JMTR廃止措置に伴う 大洗(北地区)原子炉施設保安規定の 変更認可申請について

令和2年12月〇日

国立研究開発法人日本原子力研究開発機構
高速炉・新型炉研究開発部門
大洗研究所

□ 変更申請について

制御棒駆動装置概要図

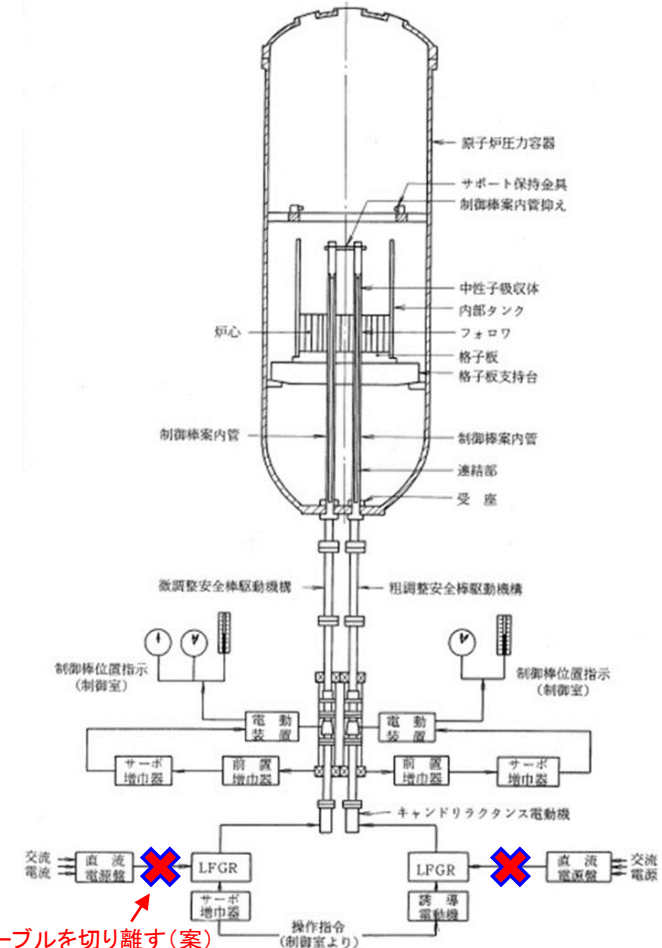
JMTR廃止措置計画の第1段階で行う原子炉の機能停止措置についての記載を追加する。

第8条 原子炉課長は、恒久停止措置として、炉心から制御棒を取り外し、制御棒駆動装置の電源ケーブルを切り離さなければならない。

原子炉の機能停止措置として、既に炉心から全ての燃料要素が取り出されており、燃料要素取出し後の炉心にはダミー燃料又は反射体要素が装荷されていることから、燃料要素を炉心へ装荷することが不可能な状態となっている。また、制御棒の取り外し及び制御棒駆動装置の電源ケーブルの切離しを行い、恒久的に原子炉が起動できない状態とする。
